**Věc: Stanovisko generálního projektanta k nepředvídatelným vícenákladů na akci - ČOV A KANALIZACE HRADEC I. A ČÁST II. ETAPY**

**Věc: ČOV A KANALIZACE HRADEC – I. ETAPA**  
**OBJEKT IO102 ČOV spodní stavba**  
**Posouzení nutnosti vícenákladů z geologického hlediska**

**Stanovisko k vícenákladům z hlediska statiky k akci ČOV A KANALIZACE HRADEC  
I. a část II. ETAPY kú. Hradec u Stoda.**

#### STANOVISKO PROJEKTANTA VODNÍCH DĚL K VÍCENÁKLADŮM

Obr.1: Vyznačení dosahu štěrků a výskytu eluvií ve dně stavební jámy

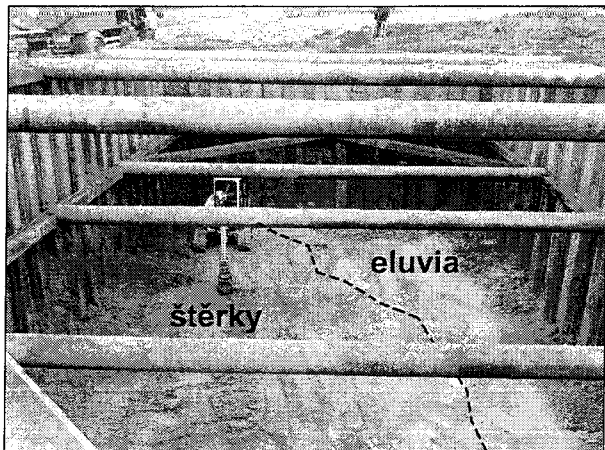
V průběhu stavebních prací byla zjištěna nestejná úroveň dosahu hrubozrnných náplavů ( šterkovitých zemin ), které měly tvořit základovou spáru. Báze náplavů v sz. části stavební jámy výrazně nastoupává k povrchu a zastiženo zde bylo jejich podloží ( foto 1 ). Charakter podložních hornin se výrazně liší od charakteru hornin na katastru obce ( viz vrt J-2 provedený v místě protlaku ). Namísto pevných rozpukaných hornin byly zastiženy horniny zcela zvětralé zóny, hlinitě rozložené ( tzv. eluvia ). Tento fakt nebylo možné dle provedeného vrtu předpokládat.

S ohledem na hlinitý charakter eluvií ověřený při stavbě a jejich nízkou únosnost ( roz-  
břednutí ve vrstvě 0,3-0,5 m ) bylo nutné pro zajištění dna stavební jámy provést výměnu  
zemín ve výše uvedené tloušťce. Doporučeno bylo nahrazení rozbředlé zeminy hrubým  
kamenivem o velikosti zrn nad 100 mm částečně zatlačeným do podloží s překrytím štěrko-  
pískovou vrstvou frakce 0/32 v min. tloušťce 100 mm a přehutnění bez vibrací.

Obr.2: Netěsnost štětovnic s výrazným průsakem vody

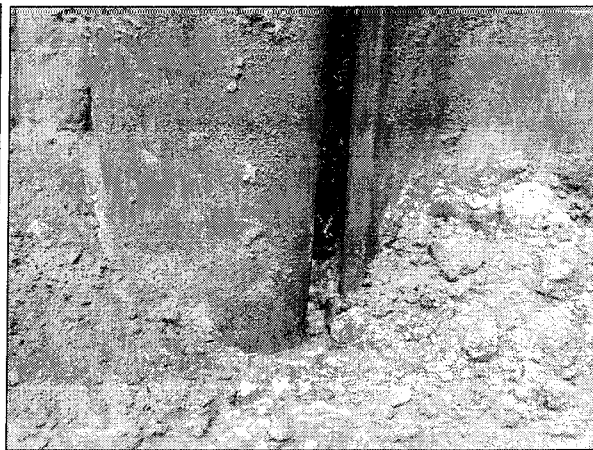
Dalším nepředvídatelným faktem je netěsné spojení štětovnic v západní straně jámy ( viz foto 2 ) ke kterému došlo pravděpodobně v důsledku výskytu hrubší frakce v náplavech. Místem netěsnosti pak docházelo ke zvýšeným průsakům vody do stavební jámy a rozmáčení podložních eluvií, která se v důsledku snížené konzistence stala ve svrchní vrstvě neúnosná.

Současně s úpravami dna bylo předepsáno trvalé odčerpávání vody ze stavební jámy, aby  
nedocházelo k syčení zemín vodou a nadlehčování zeminy vztlakem.
